## **Conselho de Planejamento Urbano e Meio Ambiente do município de Natal - Conplam**

**Parecer referente ao Processo 029205/2015-73**

**Interessado: Sawama Empreendimentos Ltda.**

Figura 1. Localização do empreendimento (Lotes nº 01, 02, 03 e 04, Gleba A)

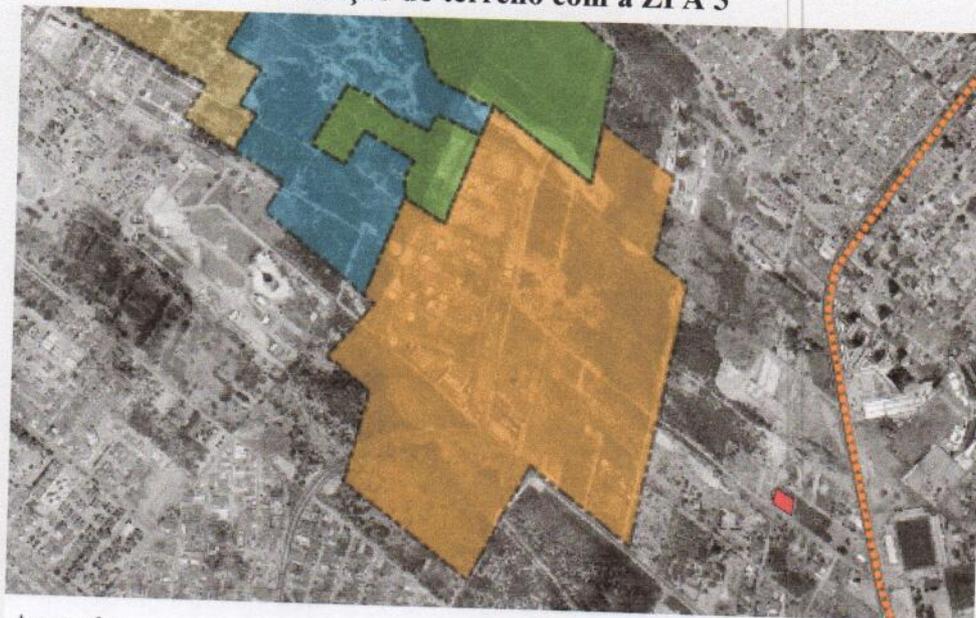
Além de localizado em fração do bairro de Ponta Negra inserida na Zona de Adensamento básico do município desde a perspectiva urbanística, o terreno objeto do requerimento de licenciamento de instalação, também mantém relação com a Zona de Proteção Ambiental 5 – ZPA (Figura 1). No início do processo de análise a fração era também delimitada como Duna 04” pelo estudo “Dunas - Relatório e Atlas do Mapeamento e caracterização dos remanescentes de dunas no município de Natal/RN” referido, “tornado sem efeito em 24 de maio de 2016 por meio da Portaria N° 018/20016 / Semurb (DOM, 27 de maio de 2016, Art. 1º). Embora a mesma portaria autorizasse a análise dos processos naquela situação, caso a caso, somente em 2018 o presente processo voltou a ser analisado pelo Conselho, quando ocorre em paralelo a discussão sobre o novo relatório de remanescentes de Dunas.
